【6. 放射線管理施設 2 換気設備 2.2 緊急時対策所換気空調系 (4) 送風機】

【V-1-1-5-6 設備別記載事項の設定根拠に関する説明書（放射線管理施設）】

【4 火災防護設備 2 消火設備 (2) 容器 ・常設 b. 二酸化炭素消火設備二酸化炭素ボンベ】

【第9-3-2-4-2-1図 その他発電用原子炉の附属施設のうち火災防護設備のうち消火設備（二酸化炭素消火設備）の構造図 DG(A)室, DG(A)燃料デイトンク室, DG(C)室, DG(C)燃料デイトンク室用二酸化炭素ポンペ】

【4 火災防護設備 2 消火設備 (2) 容器 ・常設 b. 二酸化炭素消火設備二酸化炭素ポンペ】

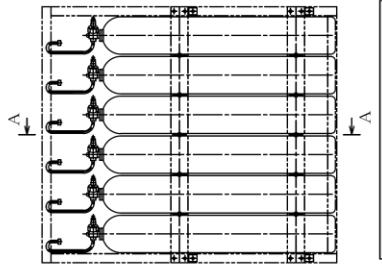
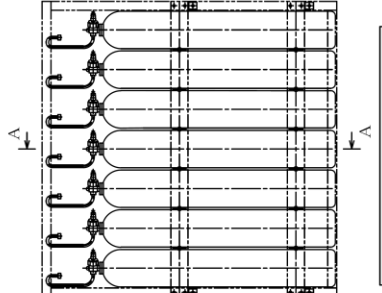
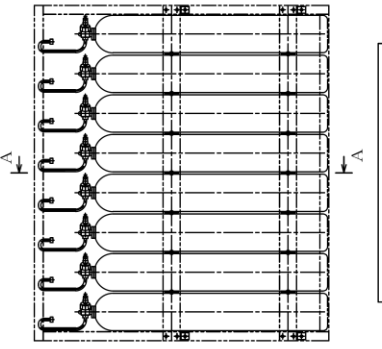
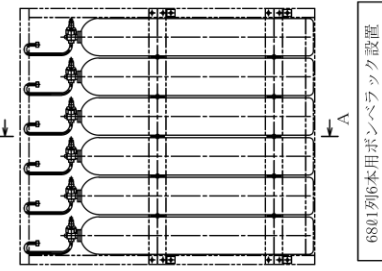
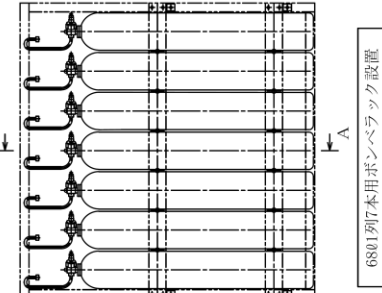
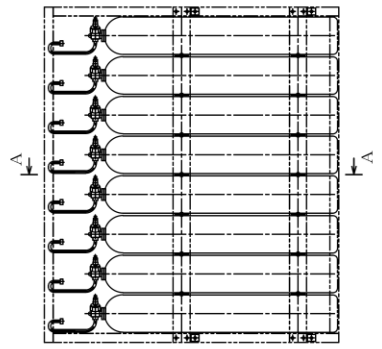
変更前 (2020年10月14認可)				変更後 (本変更認可申請)				備考
K7 ① II RI	名称			変更前	変更後			ボンベ寸法変更の反映
	種 類			—	[ ] 用 二酸化炭素ポンベ			
	容 量				鋼製容器			
	最 高 使 用 圧 力				68 以上 (68 *)			
	最 高 使 用 温 度				10.8			
	主 要 寸 法	外 径			40			
		高 さ			270 *			
		胴 部 厚 さ			1500 *			
		底 部 厚 さ			5.9 以上 (7.0 *)			
	材 料				12.0 以上 (12.0 *)			
	個 数				マンガン鋼			
	系 統 名				22			
	設 置 床				消火系			
	溢 水 防 護 上 の 区 画 番 号				原子炉建屋 T.M.S.L. 18100mm			
	溢 水 防 護 上 の 配 慮 が 必 要 な 高 さ				—			
			注記* : 公称値を示す。					
			8-4-2-2-2					
K7 変① II R0	名称			変更前	変更後			ボンベ寸法変更の反映
	種 類			—	[ ] 用 二酸化炭素ポンベ			
	容 量				鋼製容器			
	最 高 使 用 圧 力				68 以上 (68 *)			
	最 高 使 用 温 度				10.8			
	主 要 寸 法	外 径			40			
		高 さ			270 *			
		胴 部 厚 さ			1500 *			
		底 部 厚 さ			5.9 以上 (7.0 *)			
	材 料				12.0 以上 (12.0 *)			
	個 数				マンガン鋼			
	系 統 名				22			
	設 置 床				消火系			
	溢 水 防 護 上 の 区 画 番 号				原子炉建屋 T.M.S.L. 18100mm			
	溢 水 防 護 上 の 配 慮 が 必 要 な 高 さ				—			
			注記* : 公称値を示す。					
			8-4-2-2-2

【4 火災防護設備 2 消火設備 (2) 容器 ・常設 g. 中央制御室床下フリーアクセスフロア消火設備ハロゲン化物ボンベ】

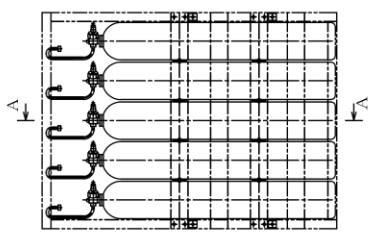
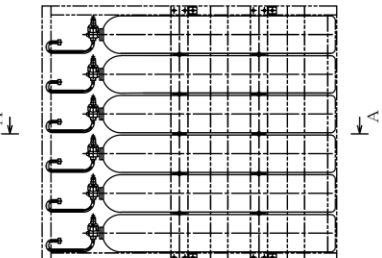
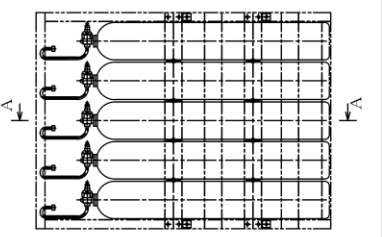
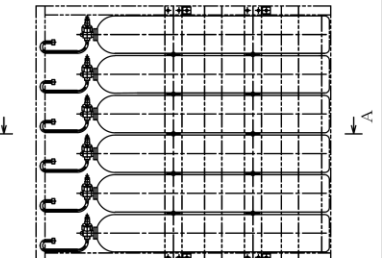
変更前 (2020年10月14認可)		変更後 (本変更認可申請)		備考																																																																																																																																
K7 ① II RI g. 中央制御室床下フリーアクセスフロア消火設備ハロゲン化物ボンベ		<table border="1"> <thead> <tr> <th colspan="2">変更前</th> <th colspan="2">変更後</th> </tr> </thead> <tbody> <tr> <td colspan="4">名称</td> </tr> <tr> <td colspan="4">中央制御室床下フリーアクセスフロア 消火設備用 ハロゲン化物ボンベ</td> </tr> <tr> <td>種類</td> <td>類</td> <td colspan="2">鋼製容器</td> </tr> <tr> <td>容量</td> <td>ℓ/個</td> <td colspan="2">[ ]</td> </tr> <tr> <td>最高使用圧力</td> <td>MPa</td> <td colspan="2">5.2</td> </tr> <tr> <td>最高使用温度</td> <td>℃</td> <td colspan="2">40</td> </tr> <tr> <td rowspan="4">主要寸法</td> <td>外径</td> <td colspan="2">[ ]</td> </tr> <tr> <td>高さ</td> <td colspan="2">[ ]</td> </tr> <tr> <td>胴部厚さ</td> <td colspan="2">[ ]</td> </tr> <tr> <td>底部厚さ</td> <td colspan="2">[ ]</td> </tr> <tr> <td>材料</td> <td colspan="3">マンガン鋼</td> </tr> <tr> <td>個数</td> <td colspan="3">6</td> </tr> <tr> <td rowspan="2">取付箇所</td> <td>系統名</td> <td colspan="2">ハロゲン化物消火系</td> </tr> <tr> <td>設置床</td> <td colspan="2">コントロール建屋 T.M.S.L.12300mm</td> </tr> <tr> <td rowspan="2">取付箇所</td> <td>溢水防護上の 区画番号</td> <td colspan="2">—</td> </tr> <tr> <td>溢水防護上の 配慮が必要な高さ</td> <td colspan="2">—</td> </tr> </tbody> </table>		変更前		変更後		名称				中央制御室床下フリーアクセスフロア 消火設備用 ハロゲン化物ボンベ				種類	類	鋼製容器		容量	ℓ/個	[ ]		最高使用圧力	MPa	5.2		最高使用温度	℃	40		主要寸法	外径	[ ]		高さ	[ ]		胴部厚さ	[ ]		底部厚さ	[ ]		材料	マンガン鋼			個数	6			取付箇所	系統名	ハロゲン化物消火系		設置床	コントロール建屋 T.M.S.L.12300mm		取付箇所	溢水防護上の 区画番号	—		溢水防護上の 配慮が必要な高さ	—		<table border="1"> <thead> <tr> <th colspan="2">変更前</th> <th colspan="2">変更後</th> </tr> </thead> <tbody> <tr> <td colspan="4">名称</td> </tr> <tr> <td colspan="4">中央制御室床下フリーアクセス フロア消火設備用 ハロゲン化物ボンベ</td> </tr> <tr> <td>種類</td> <td>類</td> <td colspan="2">鋼製容器</td> </tr> <tr> <td>容量</td> <td>ℓ/個</td> <td colspan="2">[ ]</td> </tr> <tr> <td>最高使用圧力</td> <td>MPa</td> <td colspan="2">5.2</td> </tr> <tr> <td>最高使用温度</td> <td>℃</td> <td colspan="2">40</td> </tr> <tr> <td rowspan="4">主要寸法</td> <td>外径</td> <td colspan="2">[ ]</td> </tr> <tr> <td>高さ</td> <td colspan="2">[ ]</td> </tr> <tr> <td>胴部厚さ</td> <td colspan="2">[ ]</td> </tr> <tr> <td>底部厚さ</td> <td colspan="2">[ ]</td> </tr> <tr> <td>材料</td> <td colspan="3">マンガン鋼</td> </tr> <tr> <td>個数</td> <td colspan="3">6</td> </tr> <tr> <td rowspan="2">取付箇所</td> <td>系統名</td> <td colspan="2">ハロゲン化物消火系</td> </tr> <tr> <td>設置床</td> <td colspan="2">コントロール建屋 T.M.S.L.12300mm</td> </tr> <tr> <td rowspan="2">取付箇所</td> <td>溢水防護上の 区画番号</td> <td colspan="2">—</td> </tr> <tr> <td>溢水防護上の 配慮が必要な高さ</td> <td colspan="2">—</td> </tr> </tbody> </table>		変更前		変更後		名称				中央制御室床下フリーアクセス フロア消火設備用 ハロゲン化物ボンベ				種類	類	鋼製容器		容量	ℓ/個	[ ]		最高使用圧力	MPa	5.2		最高使用温度	℃	40		主要寸法	外径	[ ]		高さ	[ ]		胴部厚さ	[ ]		底部厚さ	[ ]		材料	マンガン鋼			個数	6			取付箇所	系統名	ハロゲン化物消火系		設置床	コントロール建屋 T.M.S.L.12300mm		取付箇所	溢水防護上の 区画番号	—		溢水防護上の 配慮が必要な高さ	—		変更なし  ボンベ寸法変更の反映  ボンベ寸法変更の反映

【第9-3-2-4-2-2図 その他発電用原子炉の附属施設のうち火災防護設備のうち消火設備（二酸化炭素消火設備）の構造図 DG(B)室、DG(B)燃料デイトンク室用二酸化炭素ポンペ】

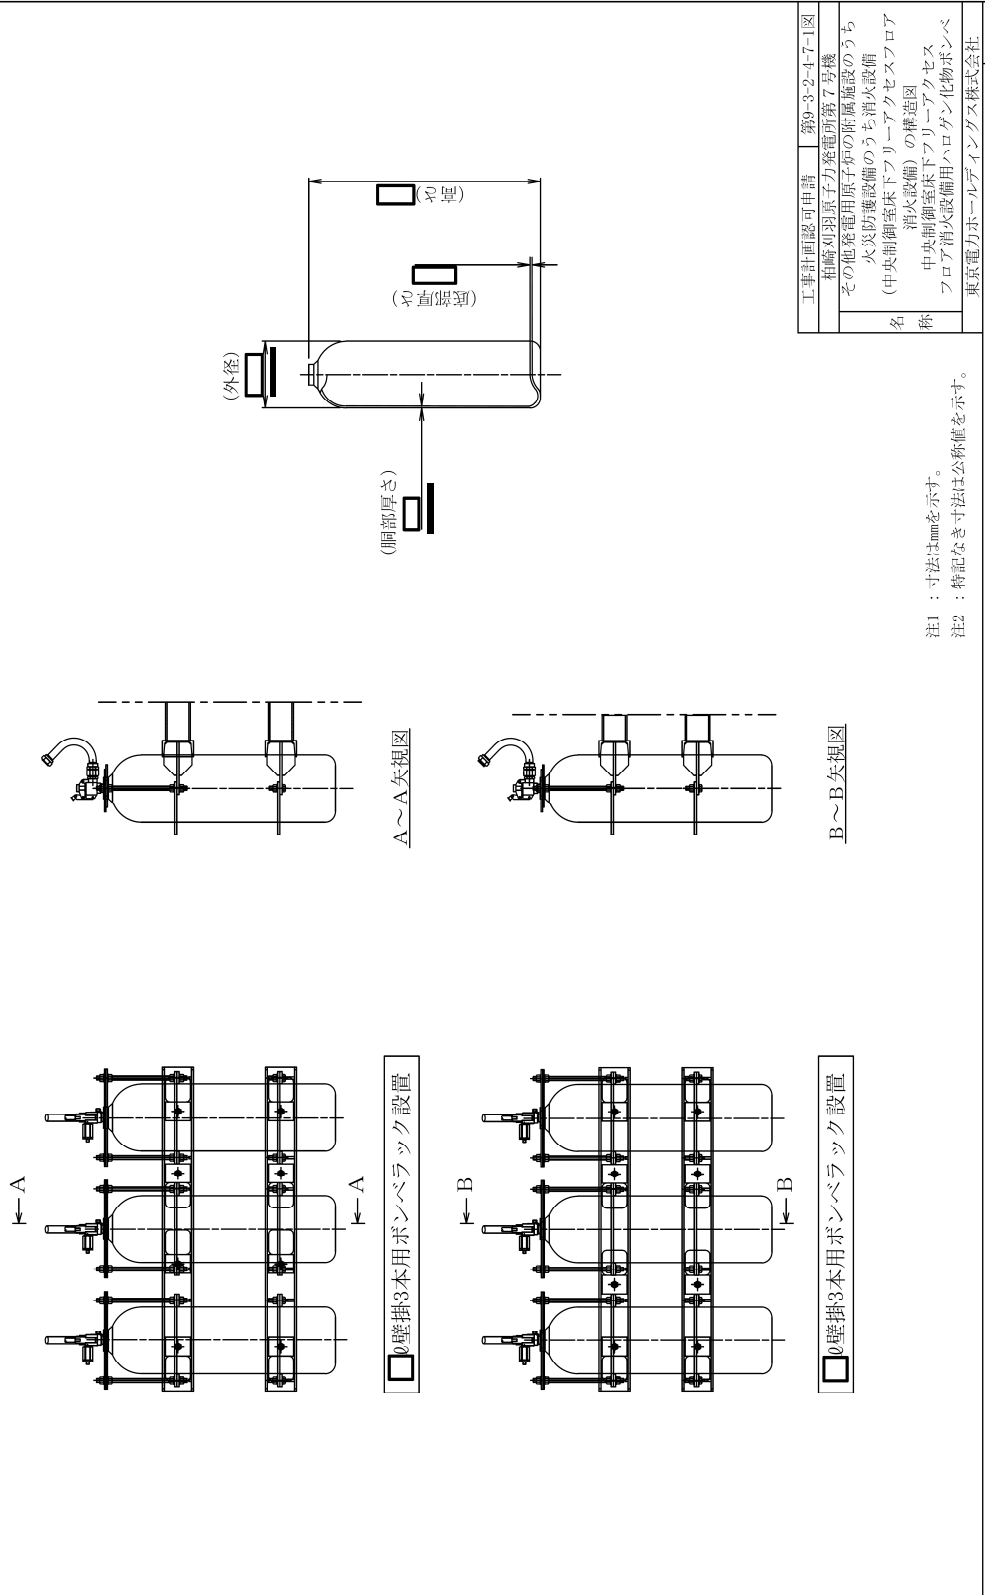
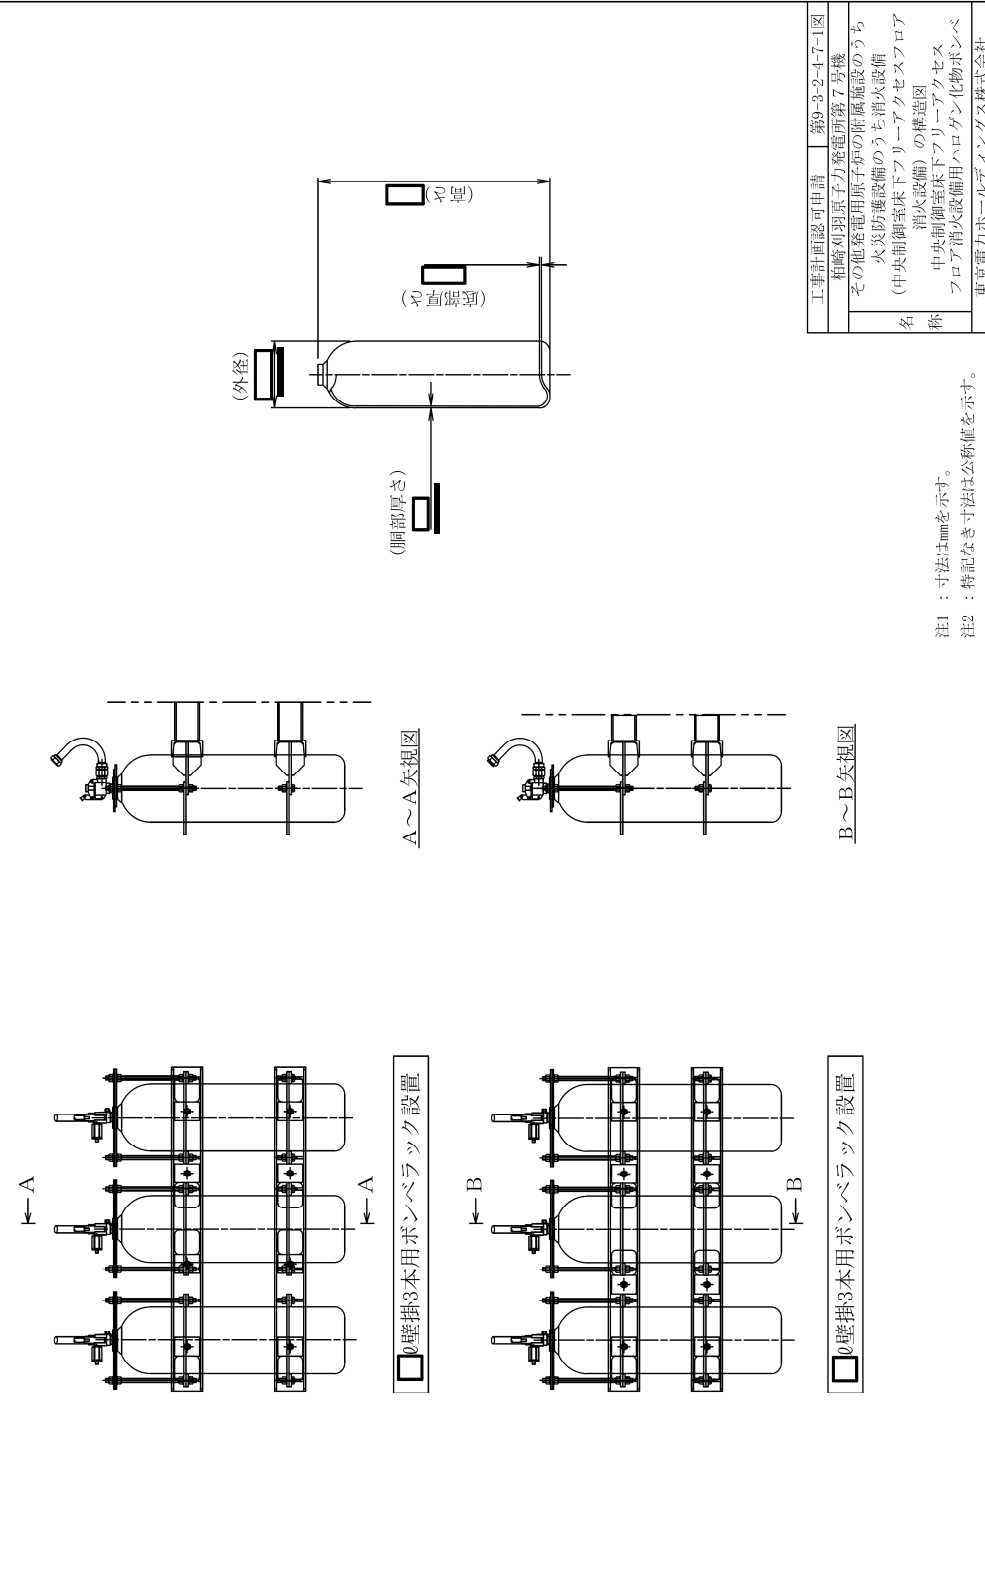
変更前（2020年10月14認可）	変更後（本変更認可申請）	備考
<div style="display: flex; justify-content: space-around;"> <div style="text-align: center;">  <p>6802列10本用ポンプバック設置</p> </div> <div style="text-align: center;">  <p>6802列12本用ポンプバック設置</p> </div> </div> <div style="text-align: center; margin-top: 20px;">  <p>(高さ) 1500 (底部厚さ) 12.0 (胴部厚さ) 7.0 (外径) 2670</p> </div> <div style="text-align: center; margin-top: 20px;">  <p>△～△矢視図</p> </div> <div style="text-align: right; margin-top: 20px;"> <p>工事計画認可申請 第9-3-2-4-2-2図 柏崎刈羽原子力発電所第7号機 その他発電用原子炉の附属施設のうち 火災防護設備のうち消火設備 (二酸化炭素消火設備)の構造図 用 二酸化炭素ポンペ 東京電力ホールディングス株式会社 0808</p> <p>注1：寸法はmmを示す。 注2：特記なき寸法は公称値を示す。</p> </div>	<div style="display: flex; justify-content: space-around;"> <div style="text-align: center;">  <p>6802列10本用ポンプバック設置</p> </div> <div style="text-align: center;">  <p>6802列12本用ポンプバック設置</p> </div> </div> <div style="text-align: center; margin-top: 20px;">  <p>(高さ) 1500 (底部厚さ) 12.0 (胴部厚さ) 7.0 (外径) 2680</p> </div> <div style="text-align: center; margin-top: 20px;">  <p>△～△矢視図</p> </div> <div style="text-align: right; margin-top: 20px;"> <p>工事計画認可申請 第9-3-2-4-2-2図 柏崎刈羽原子力発電所第7号機 その他発電用原子炉の附属施設のうち 火災防護設備のうち消火設備 (二酸化炭素消火設備)の構造図 用 二酸化炭素ポンペ 東京電力ホールディングス株式会社 0808</p> <p>注1：寸法はmmを示す。 注2：特記なき寸法は公称値を示す。</p> </div>	<p>ポンペ寸法変更の反映 (要目表修正に伴う反映)</p>
